美浜 3 号機二次系配管破損事故に係る  
「再発防止に係る行動計画（骨子）」並びに  
「前回報告の補足説明資料」

「美浜発電所 3 号機 二次系配管破損事故について」

「美浜発電所 3 号機事故再発防止対策～より安全な原子力の事業運営を目指して～」

平成 17 年 3 月 14 日

PWR 管理指針適用後における 1 プラントあたりの平均点検箇所数の推移

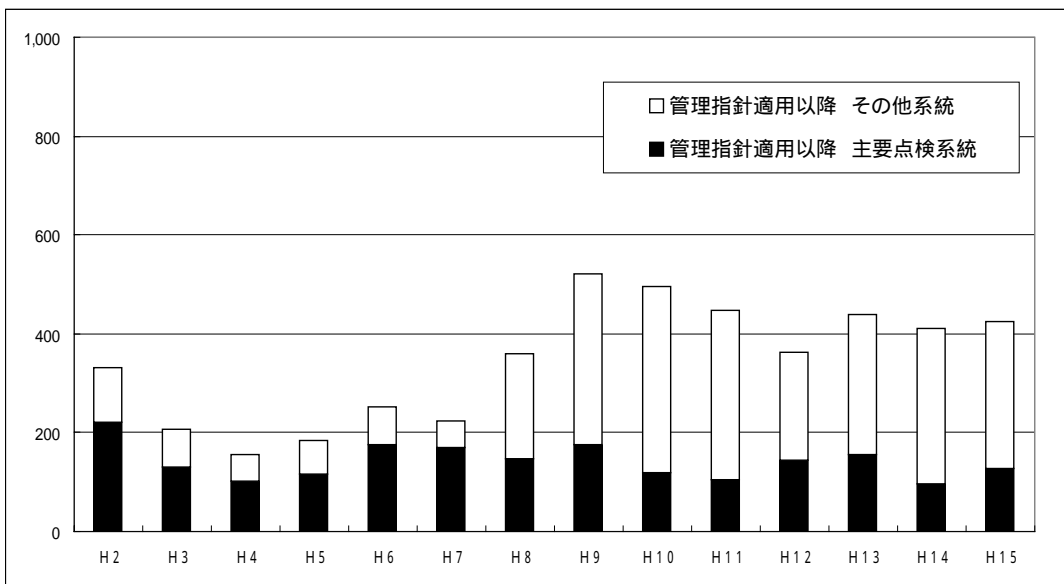
13 ページに平成 8 年以降に三菱重工業が点検対象箇所に追加した部分については、関西電力が追加されているのか。追加されていなくても大丈夫なのかという疑問を持つ人が一般にいるかもしれないが、メーカーの見解はどうなのか。

配管改造しても、スケルトン図が修正されていないなど、プラントオーナーとしての自覚がない。

- 1 . 当社は平成 2 年以降、PWR 管理指針を社内ルールで引用し、2 次系配管の点検を実施してきた。
- 2 . 当社は三菱重工業から日本アームに業務移管した後も、スケルトン図に改造工事内容が反映されていないとの申し出に基づき、スケルトンの見直しを実施し、また、配管減肉トラブルや新たな減肉情報等に基づき、発電所個別に追加点検等の改善を実施してきている。  
このうち追加点検は、日本アームから当社への提案や、発電所間での情報交換に基づき、各発電所個別に水平展開していったものであり、平成 8 年度以降も継続的に実施されており、結果として、平成 8 年から平成 16 年までに、当社 11 プラントにおいて管台、ウェル、異材継手溶接部に対して約 1500 箇所を追加で点検している。  
なお、PWR 管理指針適用後における 1 プラントあたりの平均点検箇所数の推移は別紙のとおりである。
- 3 . 平成 15 年 6 月に PWR 管理指針に上記の内容を加味したものを、社内標準「原子力発電所保修業務要領指針」の中の「保全範囲選定フロー」として反映した。
- 4 . その後、平成 16 年 7 月の大飯 1 号機主給水管減肉事象を受け、当社は 8 月に PWR 管理指針に、上記「保全範囲選定フロー」の考え方を基本として、新たに当社の「2 次系配管肉厚管理指針」を制定した。この管理指針は現在まで 6 回の改正を行い、知見の反映を行ってきている。
- 5 . 美浜 3 号機については、今回の定検で 2 次系配管で減肉の可能性のある箇所をすべて点検する計画で現在 5,531 箇所(平成 17 年 3 月 7 日現在)の点検が終了している。  
この点検は、主要系統・主要部位以外のその他部位もすべて点検することで順次実施中である。主要系統・主要部位については、既に 16 年 8 月に管理すべき部位を特定しているが、その他の部位については、点検の進捗にあわせ、順次、点検リストを整備してきており、その中で、

185箇所（平成17年3月7日現在）の追加を行っている。この追加内容は、その他部位についてのスケルトン図の不整合以外に、知見拡充や減肉事象の水平展開による点検箇所の追加を行ったものがある。これらについては、所要の変更管理の手続きを実施し適正に対応している。
